Grillhalterung aus Keramik in Mikrowellen-Kompaktgeräte ab Produktionsdatum nach KW 15. 2008

BETROFFENE MODELLE

EMWK 1050.0 - EMWG 1050.0 - MWGC 610.1

NEUE HALTERUNG

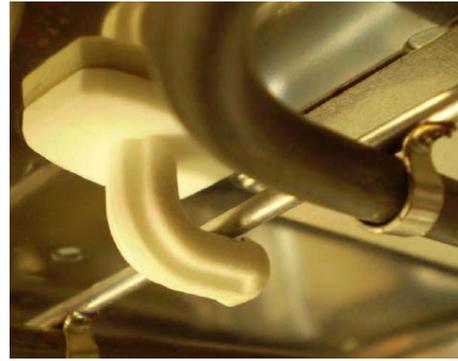
Neues System mit folgenden Verbesserungen:

- Einfachere Austauschbarkeit (Gerät muss nicht mehr ausgebaut werden).
- Nur ein Teil wird nicht mehr gebraucht (Metallscheibe zur Befestigung des alten Keramikhalters)
- Leichtere Reinigung der Keramikhalterung (kann zur Reinigung herausgenommen werden).

hält nach einer Drehung um 90° in die Öffnung von selbst.

Neue Keramikhalterung kurz vor dem Einsetzen in eine spezielle Öffnung

Neue Keramikhalterung nach dem Einsetzen in eine spezielle Öffnung und Drehung um 90°

Die neue Grillhalterung ist nicht austauschbar in den Geräten, die vor KW 15 2008 gefertigt wurden.
